RELATÓRIO DE AUDITORIA	
Ordem de Serviço:	Nº 92/2016/CGM
Unidade Auditada:	Secretaria Municipal de Serviços e Obras
Período de Realização:	07/10/2016 à 02/12/2016

1. Trata-se de auditoria conjunta realizada pela Secretaria de Controle Externo no Estado de São Paulo (Secex-SP), com participação da Controladoria Geral do Município de São Paulo (CGM-SP), no Ministério das Cidades, na Caixa Econômica Federal e em órgãos do Município de São Paulo, no período compreendido entre 7/10/2016 e 2/12/2016, para avaliar a conformidade dos procedimentos até então realizados para a execução das obras para controle de inundações da Bacia Hidrográfica do Córrego Paciência.

III.1. Projeto deficiente

Figura 2 – Corte das vigas “TTT” e resistência do concreto para a cobertura do reservatório

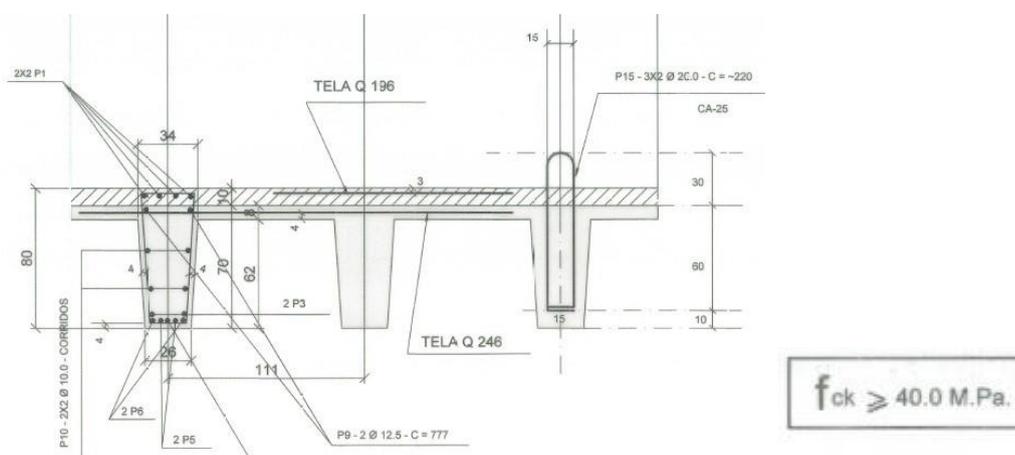
37. O primeiro ponto a destacar é que não há previsão orçamentária para concreto com resistência característica de 40 MPa (pranchas SI174.B0.RSP716-0, SI174.B0.RSP717-0 e SI174.B0.RSP718-0). O volume de concreto correspondente às estruturas indicadas nessas plantas foi contabilizado como sendo de 30 MPa, indicando deficiência de projeto básico. Em caso de não haver concreto de 40 MPa nos sistemas referenciais, a administração deveria elaborar composição de preço unitário (CPU) própria para o caso concreto, sob o risco de serem solicitados aditivos de serviços que poderiam ter sido previstos.

38. Em segundo lugar, ao analisar o memorial de cálculo das vigas TTT, constatou-se que foi considerado um volume de concreto de 37,76 m³ por peça pré-moldada. A seção de vigas de cada peça TTT pré-moldada é de 0,558m², não incluindo o trecho de 8 cm da laje contido no elemento pré-moldado. Como cada peça possui comprimento de 7,8 m, conforme indicado na prancha SI174.B0.RSP716-0, o volume, por peça, tem o valor de 4,35 m³. Esse volume corresponde somente às vigas, pois o volume da capa de concreto de 8 cm já está computado no item “laje do reservatório” do memorial de cálculo. Mesmo que se somasse o volume de concreto na laje, o que já seria duplicidade, não seria possível atingir o valor de 37,76m³ por peça. Não foram encontradas justificativas para o valor em qualquer documento do projeto.

39. Dessa forma, a diferença desses valores, 33,41 m³ por peça (37,76 – 4,35), foi computada indevidamente no item do orçamento CONCRETO USINADO BOMBEADO FCK=30MPA, INCLUSIVE LANÇAMENTO E ADENSAMENTO (item 05.18.05 do orçamento – evidência 9). Considerando 354 peças, o volume orçado acima do real fica em 11.827,14 m³. Isso corresponde a um sobrepreço por superavaliação de quantitativos de **R\$ 4.287.929,61**, a incluir um BDI de 29,1% de R\$ 1.247.787,52.

Figura 5 – Exemplo de histograma de mão de obra.

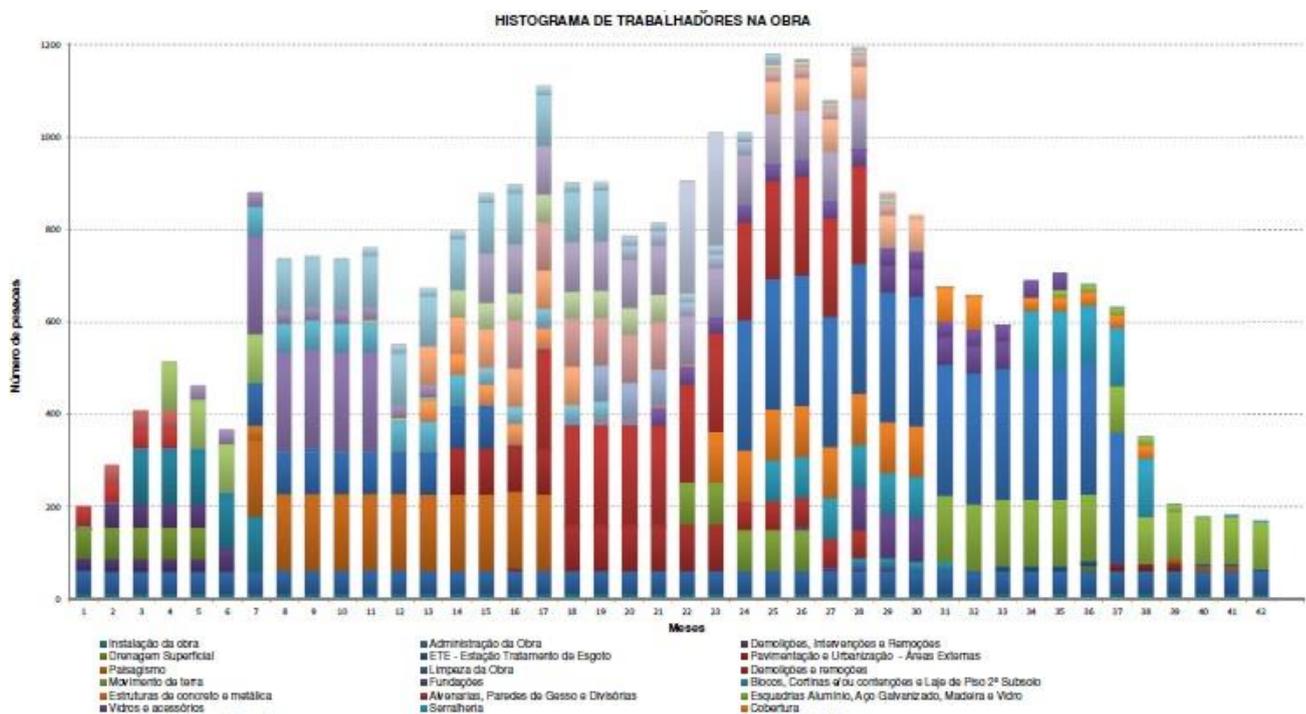
49. Também não há, no projeto apresentado, um histograma de mão de obra (gráfico em geral também similar a uma “curva de Gauss”) ou a chamada “curva S”, elementos importantes no planejamento de obras desse porte. A memória de cálculo de itens que dependem do quantitativo de mão de obra, como alimentação, EPI's (equipamentos de proteção individual) contempla um número médio de colaboradores por mês (95 funcionários – ver evidência 1), mas não há elementos para avaliar se o cálculo está correto. Segue abaixo um exemplo de histograma típico de uma obra desse porte, retirado de outra obra fiscalizada por este Tribunal.
